BOLETÍN ARQUITECTÓNICO

NOTA:
 El siguiente boletín atiende las observaciones y/u omisiones del Arq. Antonio Quiroz Martínez, enviadas vía correo electrónico el día Lunes 7 de Mayo de 2018.

BA-28

**PLANTA DE ESTACIONAMIENTO NIVEL -0.150
DETALLE 02**

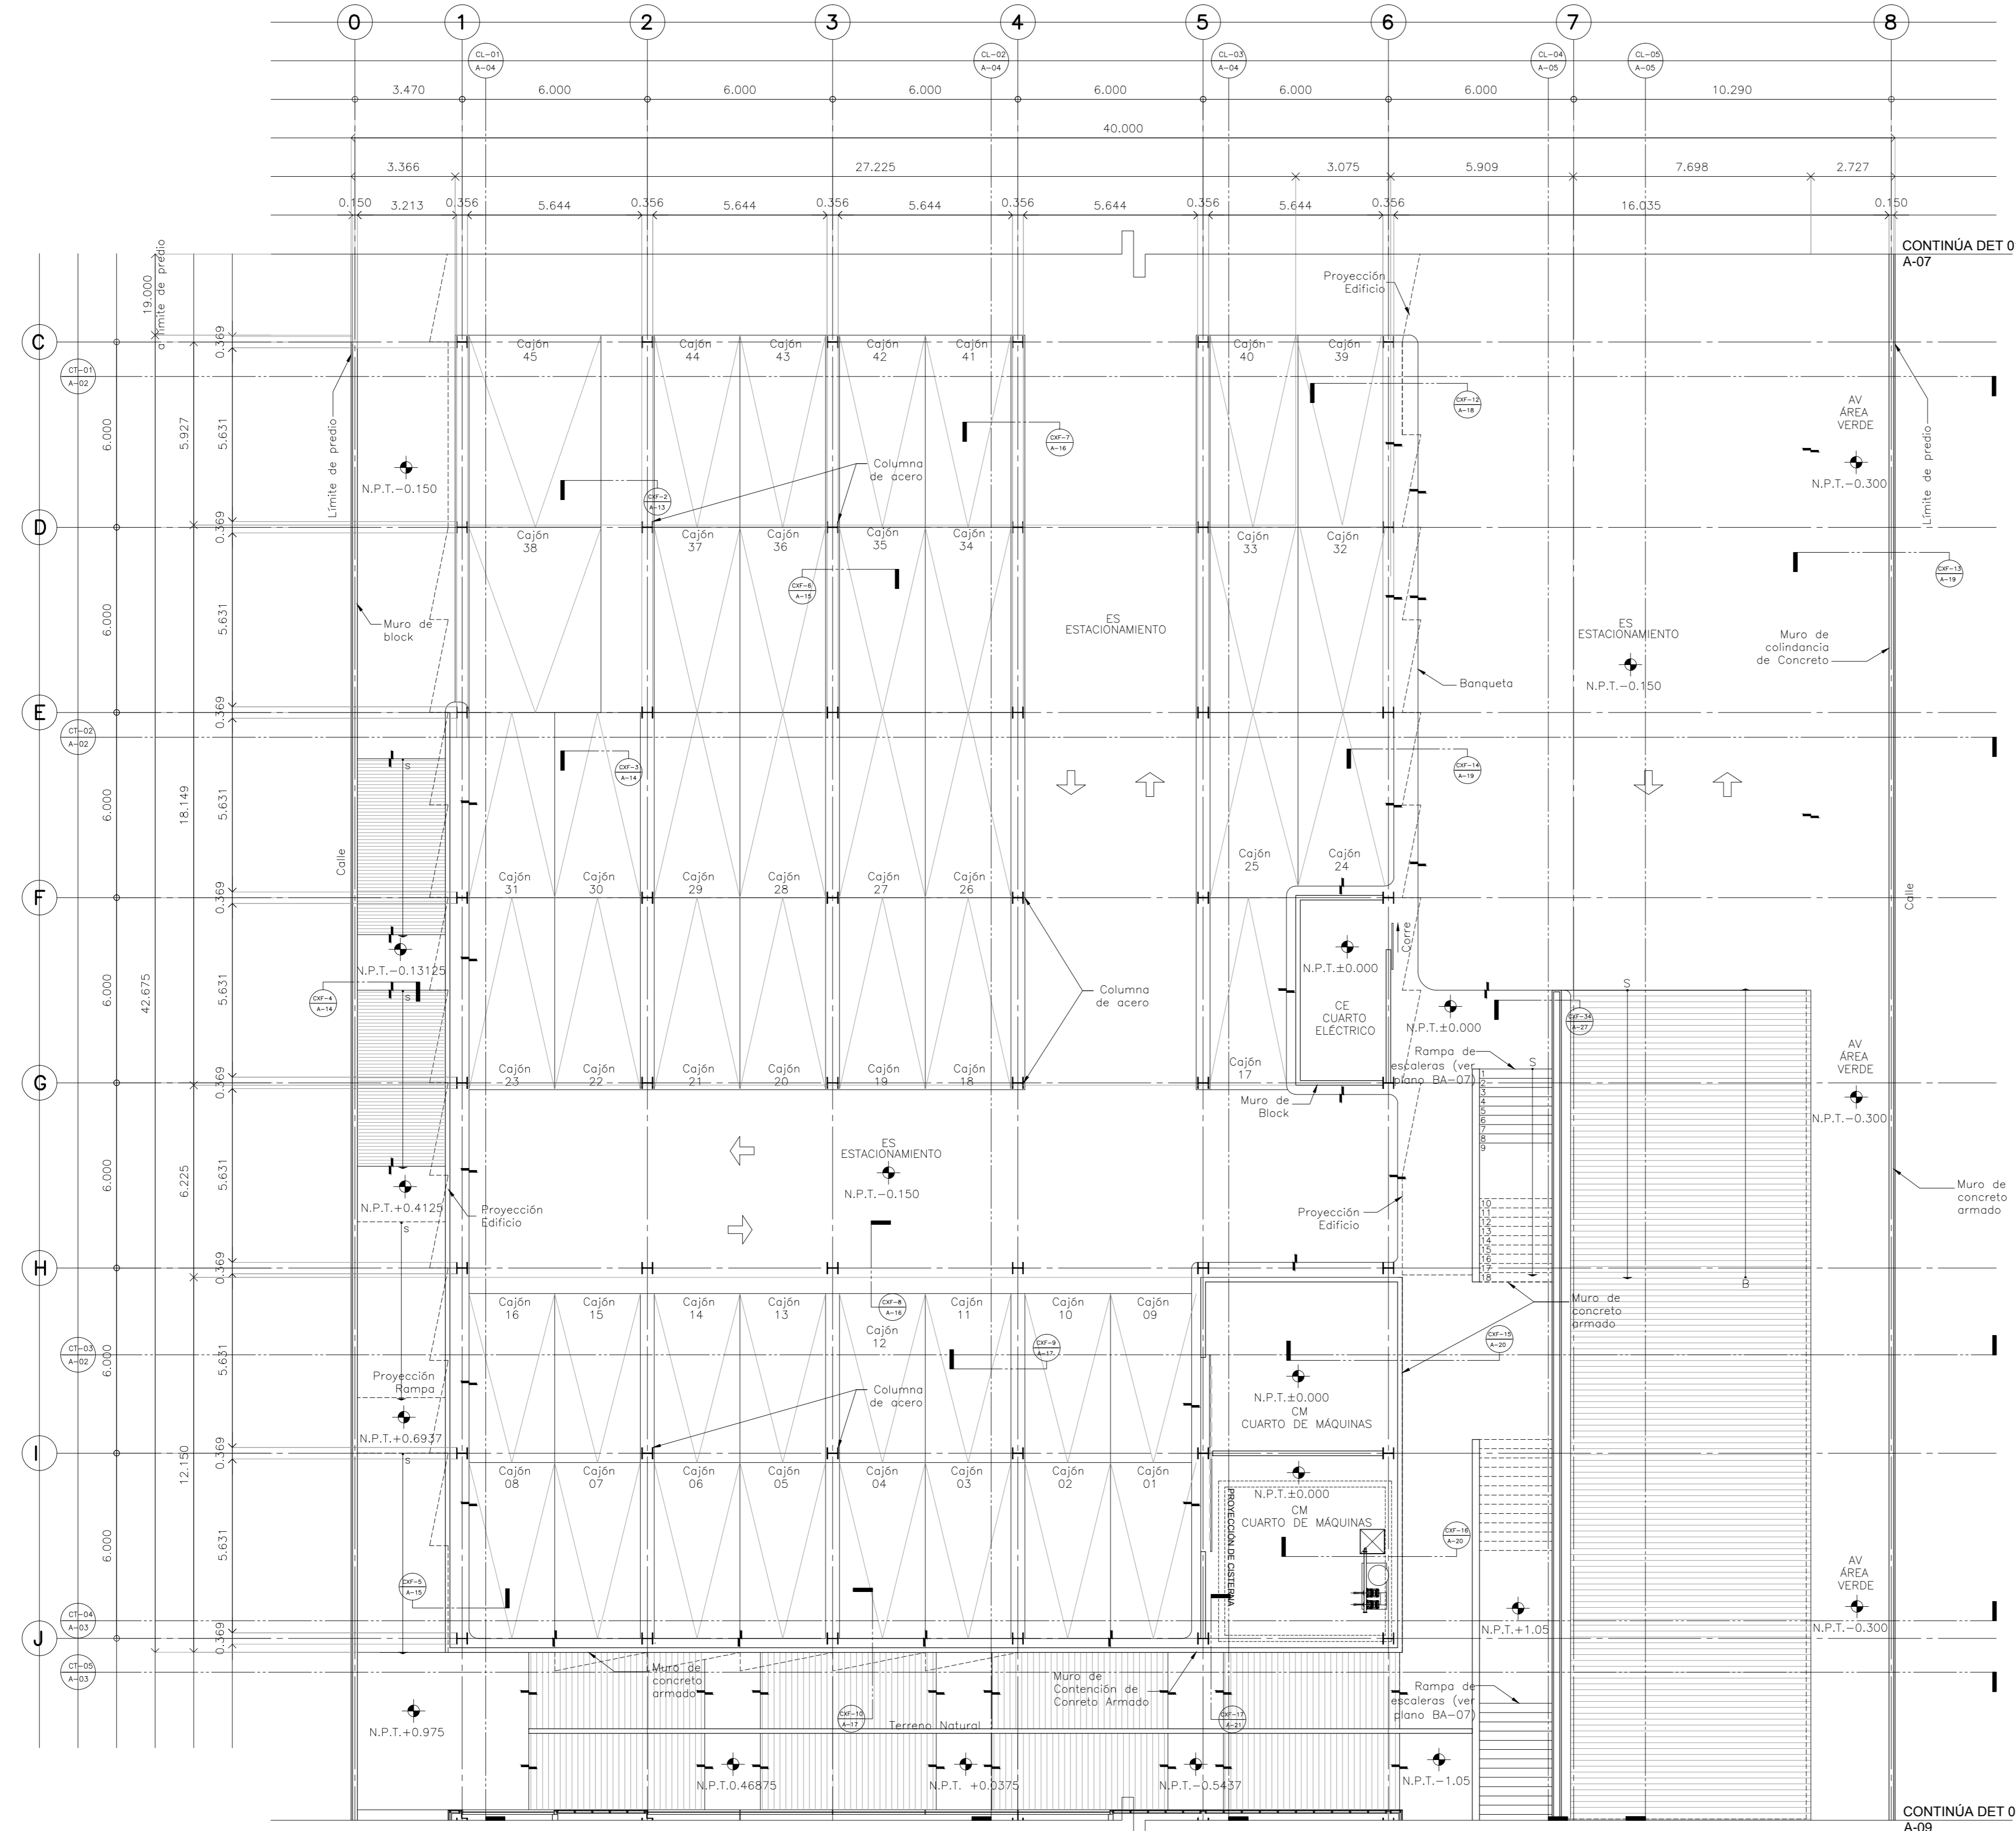
Se anexa corrección de Planta de Estacionamiento: De acuerdo con el apartado "PLANO A-08" se reubican los cambios de piso y se agregan las banquetas de protección en CM. Se omiten los letreros "muro de block" y "Terreno natural" que eran incorrectos. Se indican los llamados que refieren a los planos donde continúa el detalle. Se agrega el cambio de piso entre concreto y área verde así como sus niveles. No existirán juntas constructivas en muro perimetral (Ver planos Estructurales). Se indica proyección de muro de contención de concreto armado con un ancho de 15 cms bajo el arroyo de la rampa.
